內政部都市計畫委員會第708次會議紀錄

一、時間:中華民國98年6月9日(星期二)上午9時30分。

兩路線行經範圍示意圖

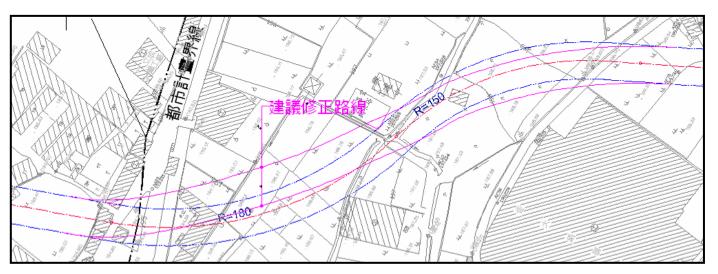
編號	陳情人	陳情 位置	陳情理由	建議事項	縣政府研提意見(98年6月1日 府建城字第0980164821 號函)	本會決議
再	陳	神岡	本建物在第三次公	1. 請長官及道路規	1. 本案依據「都市計畫書圖製作	照縣政府
人	俊	鄉下	展圖表上,為何被抹	劃單位考量人民	規則」之規定,均以現行都市	研提意見
1	任	溪洲	掉?何況鄰近違建	生存的空間及道	計畫(變更豐原都市計畫(第一	未便採納
		段后	也比比皆是,本建物	路截彎取直的安	次主要計畫通盤檢討))之法定	, (即仍
		寮小	內共 9 人在此墾地	全性往東拉移約	圖為歷次公展變更書圖擬定之	維持本會
		段	居住 30 幾年。	6m °	依據。因現行都市計畫於 78	98年3月
		633-6	今南向 20m 道路在	2. 此路段上有一東	年公告實施至今,歷時已久,	24 日第
		地號	此短短 132m 長路段	西向河川及十字	故與土地使用現況不完全相符	703 次會
		北側	上特別彎曲成 S 型	路口,可設紅綠燈	,惟本案為確切反映現地,避	決議)。
			,並直搗我們安身立	及 40 公里限速可	免規劃缺失,規劃時即已依據	
		神岡	命的生存空間,將導	增加緩衝減速及	現地實測地形圖作為計畫路線	
		鄉東	致我們 9 人無家可	安全性,應無道路	之規劃依據。	
		洲路	住,可能淪為遊民的	彎度 R 角過小問題	2. 經套繪陳情人建議修正之路	
		310 號	窘境。	٥	線,該路線於豐原都市計畫範

3. 附建議修正圖表	圍線以北部分屬於非都市土地	
				、房屋稅單。	範圍,且「臺中縣神岡豐洲科	
					技工業園區南向 20 公尺聯外	
					道路工程」之興辦事業計畫(非	
					都市土地路段),業由臺中縣	
					政府98年4月7日府工工字第	
					098103792 號函同意在案。

3. 本計畫原公展路線係考量四	
					股村地區房屋相當密集,以拆	
					遷最少為原則訂定平面線形,	
					陳情人所建議之修正路線,經	
					套繪顯示由多組圓曲線所組成	
					之S形複曲線,並非截彎取直	
					;且其建議往東偏移 8M 將造成	
					椿號 0+460 及 0+630 兩處西側	
					拆遷面積加大,換言之,其建	
					議路線係將原拆遷西側面積轉	
					移至拆除東側且將增加拆遷其	
					他住戶之房舍,惟最終仍無法	
					使陳情人之建築改良物免於拆	
					除(僅從拆除2/3改為半拆,	
					但亦將增加約 45m² 之他人房舍	
					拆遷面積)。	
					綜合上述,仍以第三次公	
					展方案之路線較為適宜。
